改善箇所説明図

改善措置の内容

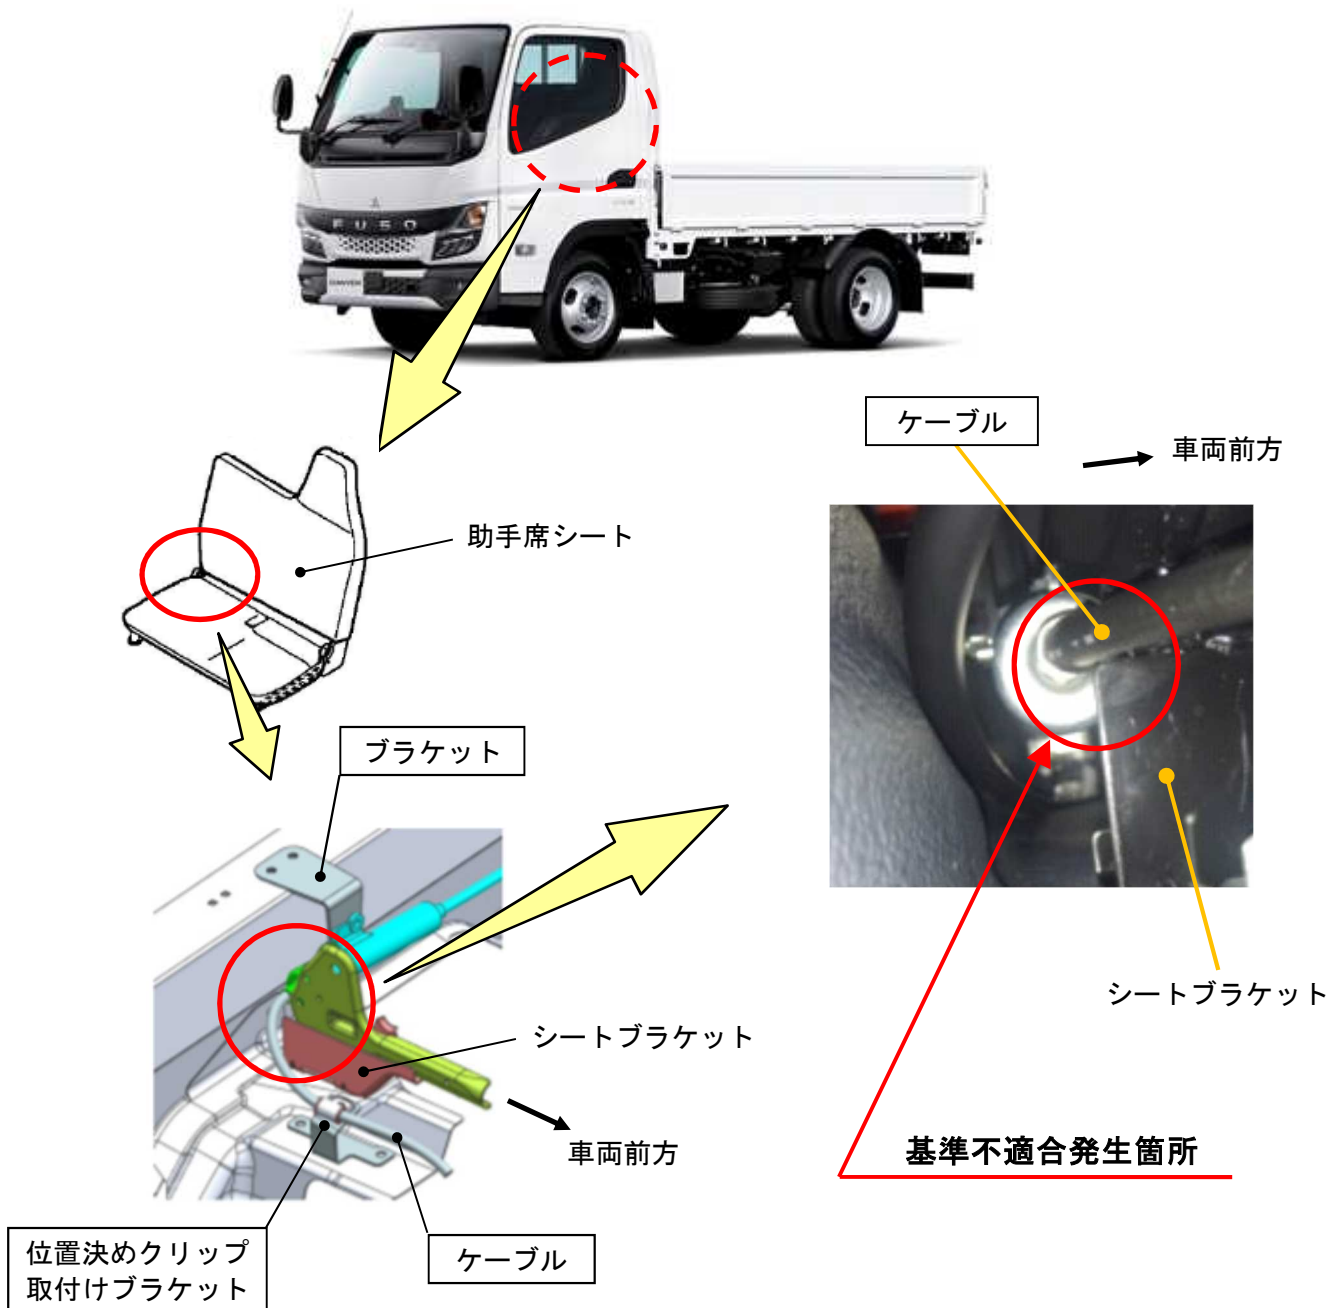
電動パーキングブレーキを搭載した四輪駆動の小型トラックにおいて、電動パーキングブレーキケーブルの配索が不適切なため、助手席のシートブラケットと当該ケーブルが干渉しているものがある。そのため、車両振動によって当該ケーブルの被覆部が摩耗し、最悪の場合、駐車中に当該ケーブルが切断して車両が勝手に動きだし衝突事故等を起こすおそれがある。

全車両、電動パーキングブレーキのケーブル、ブラケット、位置決めクリップ取付けブラケットを対策品に交換する。

注：□は、対策品に交換する部品を示す。
